ESTEETTÖMYYS SELVITYS

Hankkeen nimi: Nokian uimahalli

Päivämäärä: 16.7.2021

NOKIAN UIMAHALLI
ESTEETTÖMYYSSELVITYS
POHJAPIIRROS 2. KRS 1:200
16.7.2020 /RK

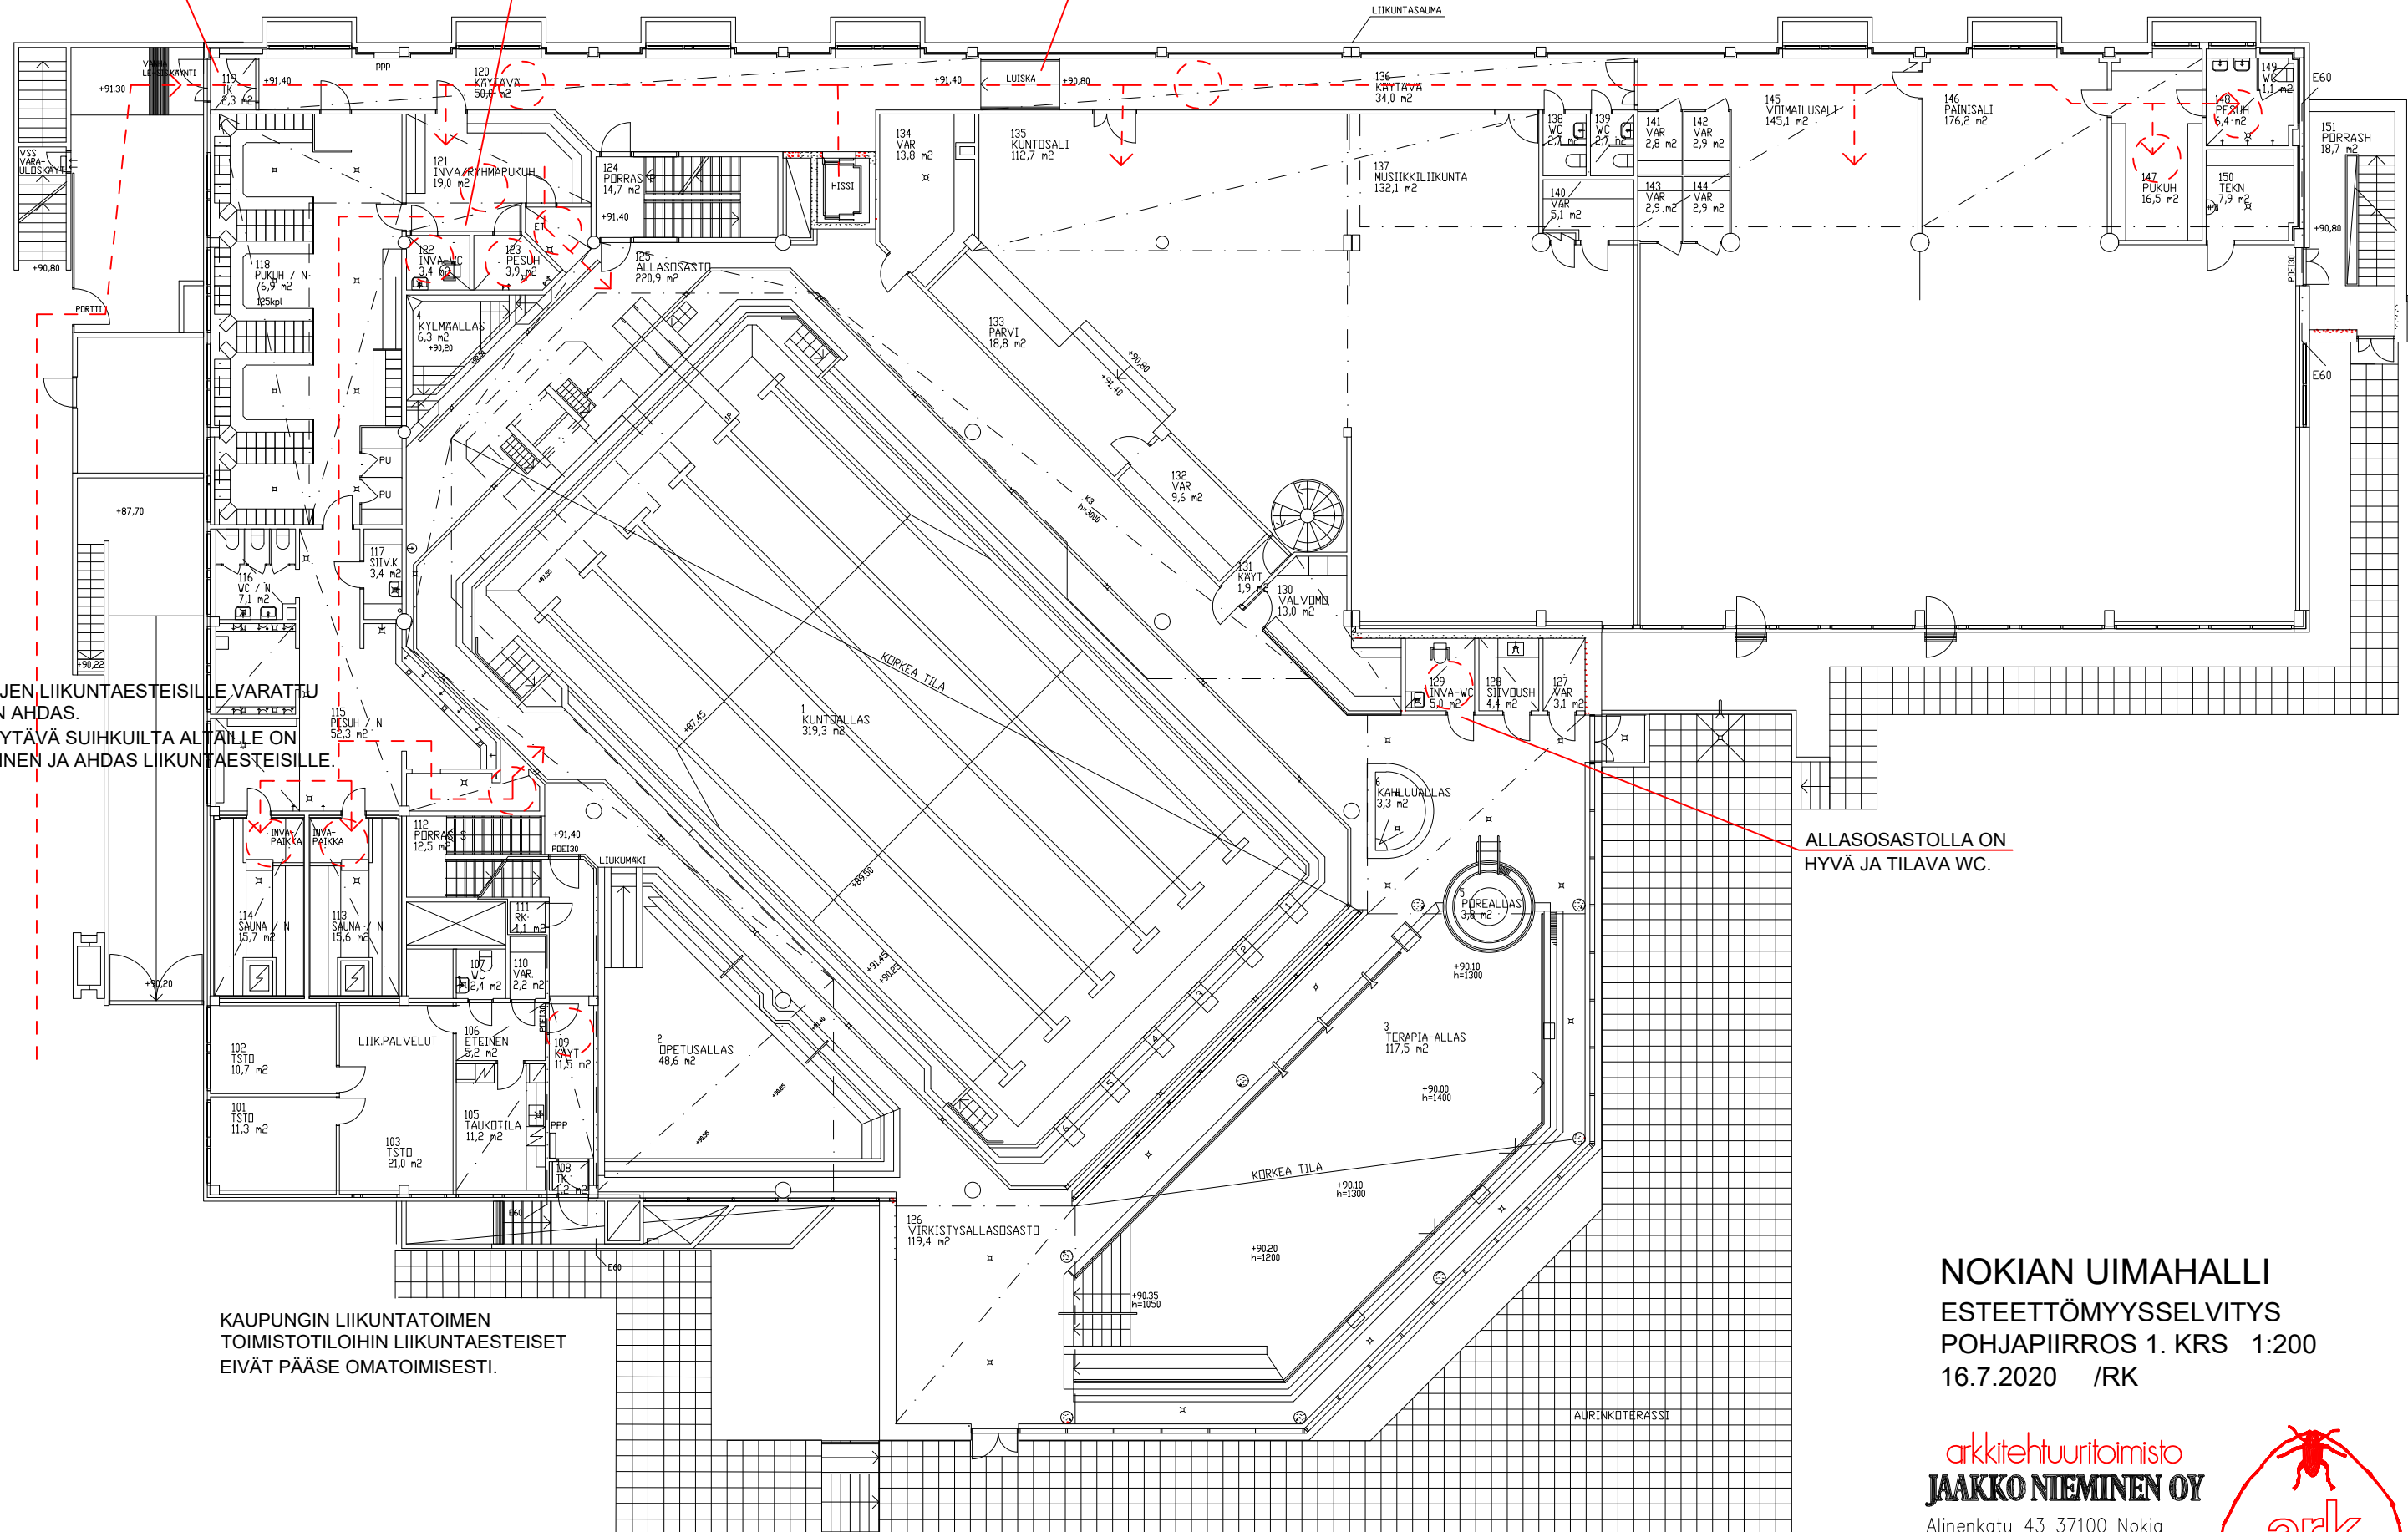
PUKHUONEESTA
PÄASEE UIMA-ALTAILE
VAIN HISSILLÄ, JOKA ON
PÄÄSISÄÄNTULON
LUONA.

HISSIÄ ODOTETAAN
UIMA-ASUSSA
PÄÄKULKUVÄYLÄLLÄ.

LUISKASSA EI OLE KAITEITA
TAI REUNAKOROTUKSIA.
ULKO-OVEN AVAUSPAINIKE ON
KESKELLÄ LUISKAA.

AULAN PALVELUTISKI ON KORKEA, MUTTA KAHVILAN PUOLI
MATALA, JOKA KÄY KAIKILLE.
LIIKUNTAESTEISTEN KÄYNTIOVESSA UIMAHALLIIN EI OLE
AVAUSPAINIKETTA JA OVI ON RASKAS.

AULASSA TAI ALLASTILOISSA EI OLE INDUKTIOSILMUKKAA.
UIMA-ALLASTILAT KAIKUVAT KOVASTI JA KUULUTUKSISTA
EI SAA SELVÄÄ ESIMERKIKSI UIMAKILPAILUISSA.

LIIKUNTAESTEISET EIVÄT PÄASE ITSE TILAUSSAUNOJEN
SAUNATILOIHIN JA PESUHUONEEN KYNNYS ON LIIAN
KORKEA. AINOA WC ON KÄYTÄVÄLLÄ OLEVA PIENI WC.

NOKIAN UIMAHALLI
ESTEETTÖMYYSSELVITYS
POHJAPIIRROS 1. KRS 1:200
16.7.2020 /RK

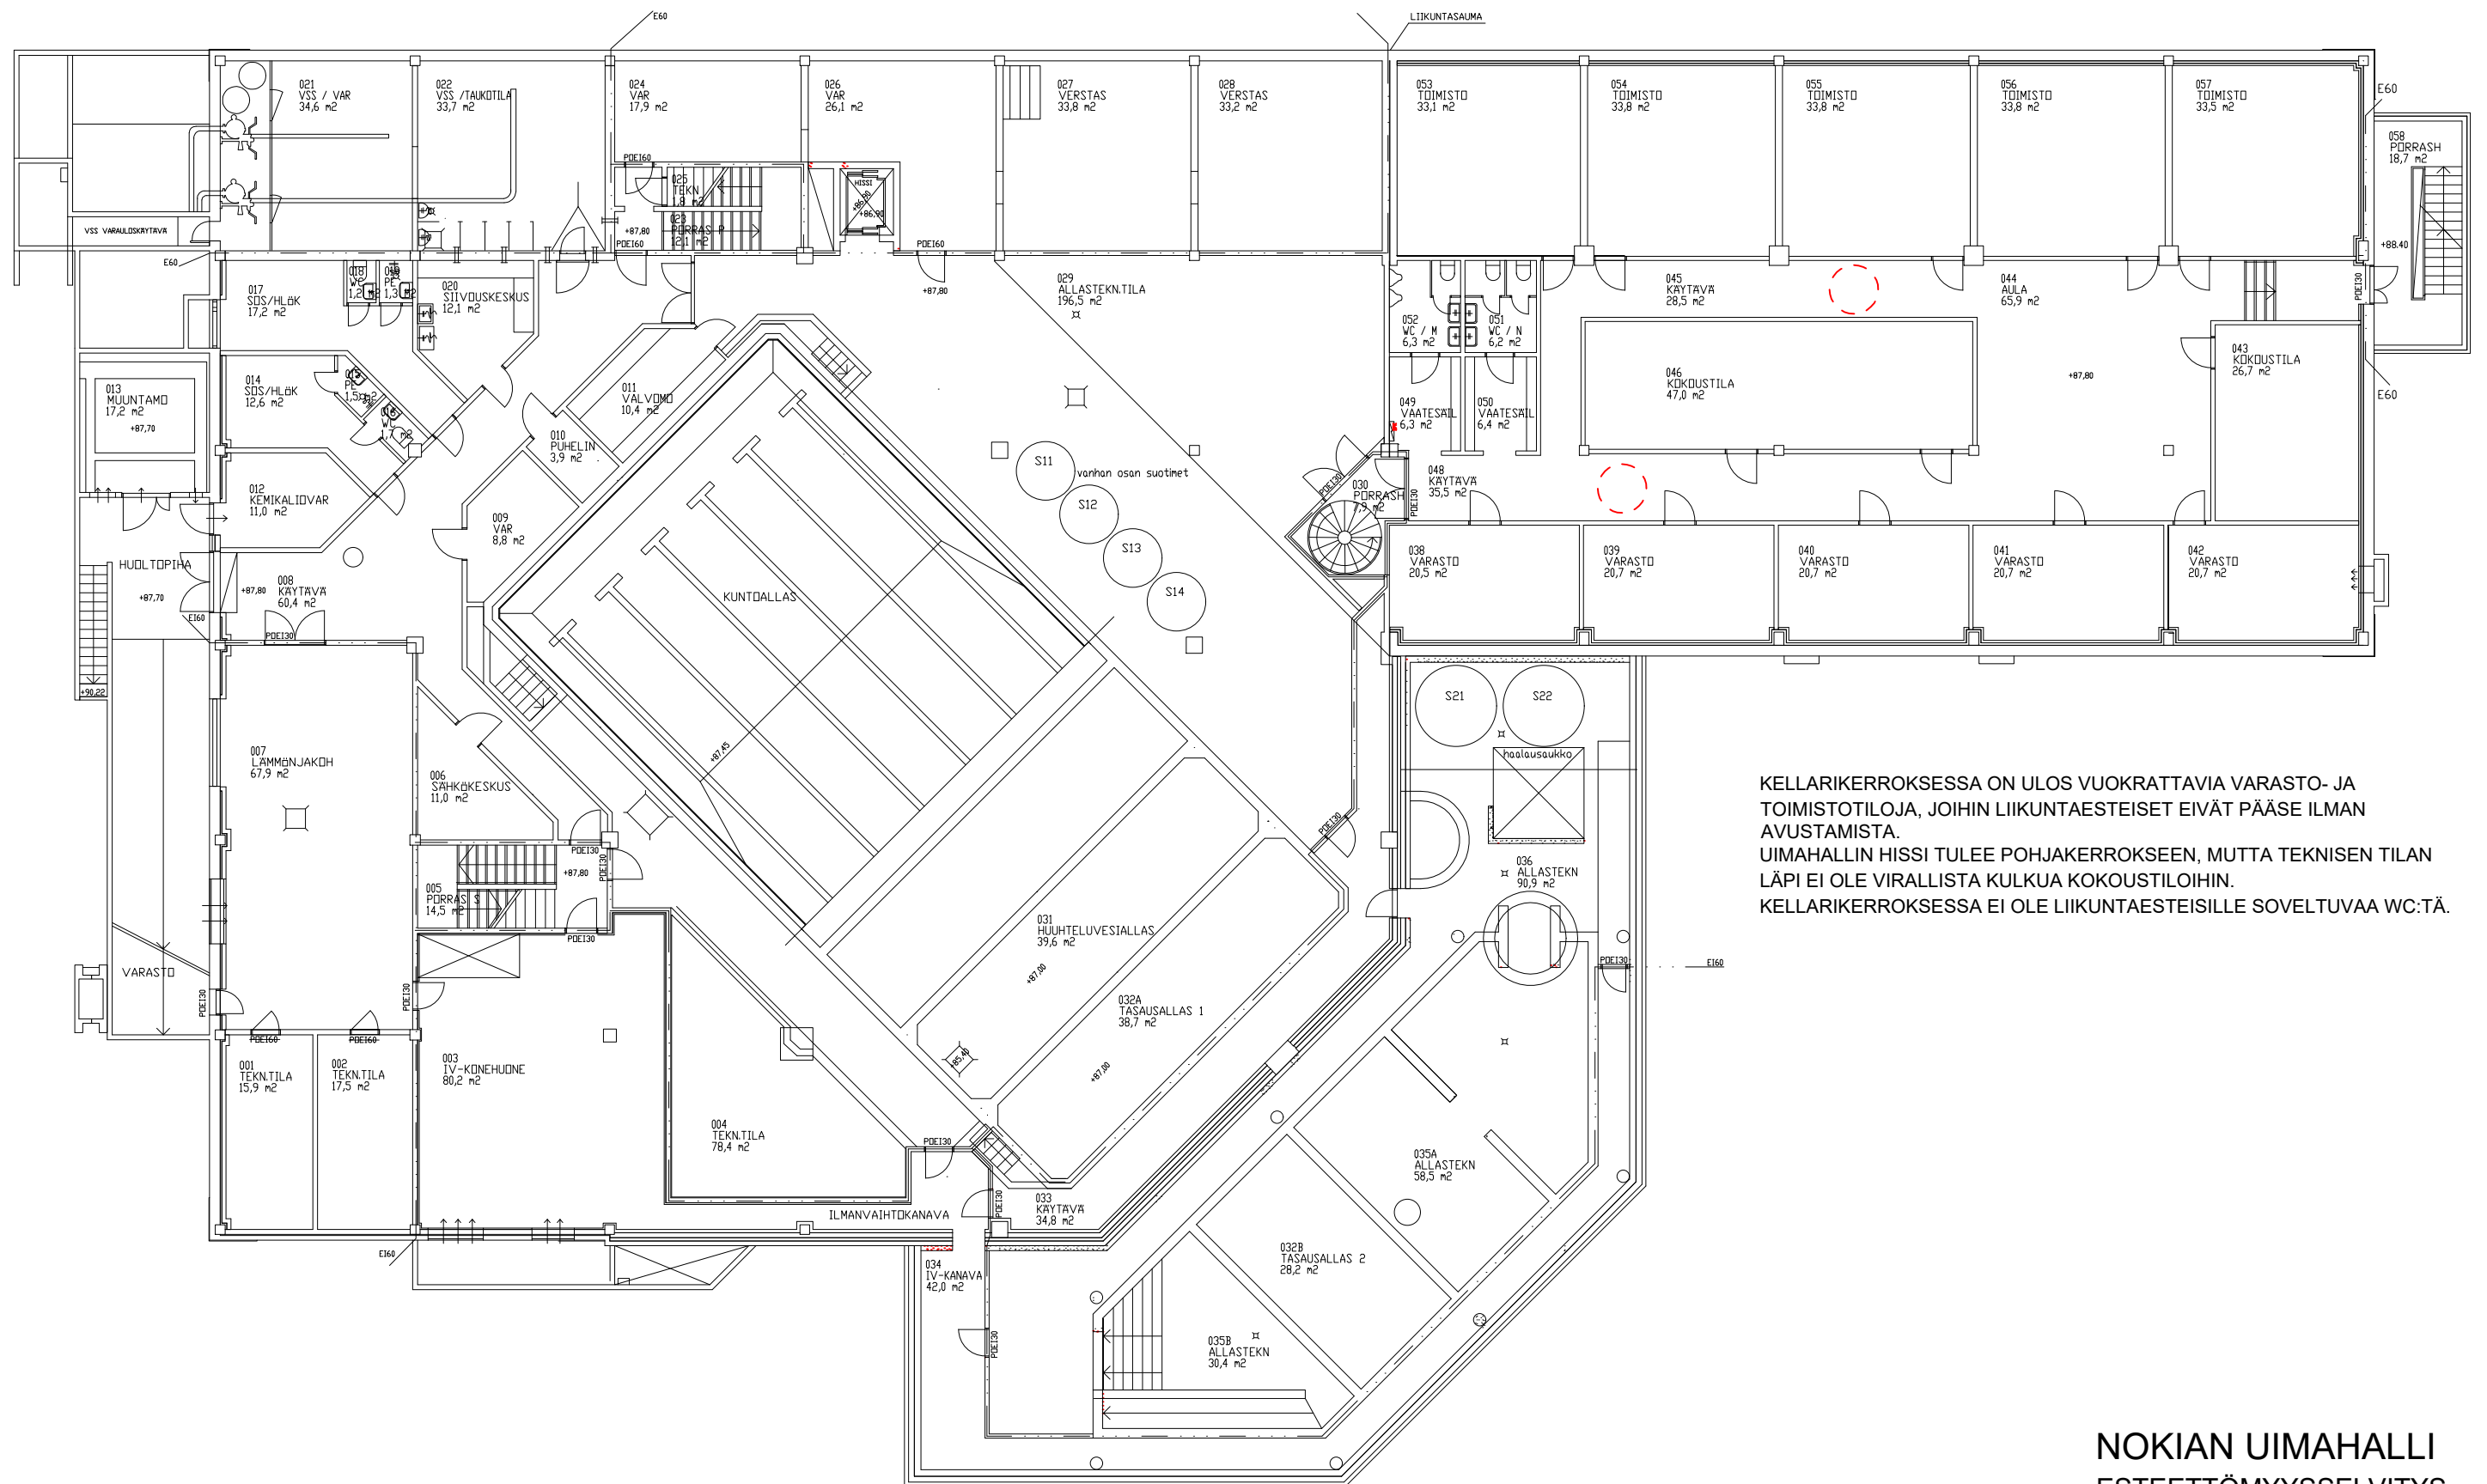
VANHA
LIIKUNTAESTEISTEN
SISÄÄNKÄYNTI

PUKuhuoneen WC:ssä,
SUIHKUSSA JA
ALLASOSASTON ETEISESSÄ
OVESSA ON LIIAN KORKEA
KYNNYS.

LUISKA LIIAN JYRKKÄ,
KALTEVUUS n. 13%.

LIIKUNTAESTEISET PÄASEVÄT UIMAHALLIN MUIHIN
LIIKUNTA-TOILOIHIN, MUTTA WC:T OVAT AINOASTAAN
UIMAHALLIN PUKuhuONEIDEN YHTEYDESSÄ.

SAUNOJEN LIIKUNTAESTEISILLE VARATTU
TILA ON AHDAS.
VÄLIKÄYTÄVÄ SUIHKUILTA ALTAILE ON
MUTKAINEN JA AHDAS LIIKUNTAESTEISILLE.

KAUPUNGIN LIIKUNTA-TOIMEN
TOIMISTOTOILOIHIN LIIKUNTAESTEISET
EIVÄT PÄASE OMATOIMISESTI.
